LICITACIÓN POR CONCURSO DE OFERTAS N° 19/2019 "SERVICIO DE MONTAJE DE STAND PARA LA FERIA INTERNACIONAL DE TURISMO DEL PARAGUAY (FITPAR)" – ID 368.341.

ACLARATORIA N° 1

STAND FITPAR 2019

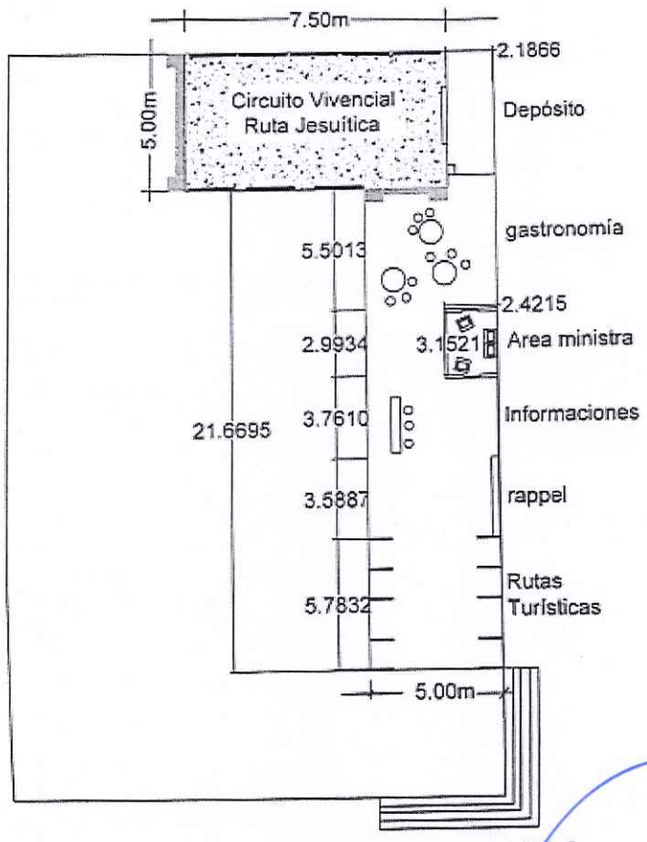
Consulta N°4:
"…Consulta, podríamos conseguir planos o referencias para la cotización del stand de Senatur. Dentro de la licitación, se da detalles técnicos, como por ejemplo que dentro del área deben de haber divisiones o secciones, pero no se detalla medidas exactas, cantidad o distribución. Paredes: definir tipo de materiales a ser utilizados, en cuanto a las paredes (MDF pintado o con ploteado, con sus medidas), Bastidor con LONA front. Durlock o similar. Pisos: menciona lona impresa, para que eso sea así, se debe de soldar o solapar, entre la tarima y la lona debe haber una alfombra. Iluminación: definir tipos de spot o reflectores, de modo a poder tener conocimiento sobre el precio

y la carga de los mismos. Pintura: definir el tipo de pintura a ser utilizado (generalmente se utiliza látex). Mobiliarios: definir que tipo de mobiliarios a ser utilizados (juegos de living, escritorios, sillones ejecutivos, mesas de vidrio, butacas altas) En caso de no contar con los mismos, se deben comprar y revender, teniendo en cuenta los modelos del plano. Tiempo de producción: dependiendo de la complejidad del proyecto, se define el tiempo aproximado de producción. Necesitamos datos básicos para cotizar…".

La iluminación será según se indican en las especificaciones técnicas: iluminación general a un promedio de 100 watts por m2, lámparas embutidas de 75W distribuidas según necesidad en el área techada, lámparas de brazo de 100 watts montadas para iluminación de cenefas y gráficas e instalación eléctrica con toma corriente y lumínica con reflectores de 500 watts. El material utilizado en las paredes será de durlock o similar. Se adjunta plano de distribución de espacios.
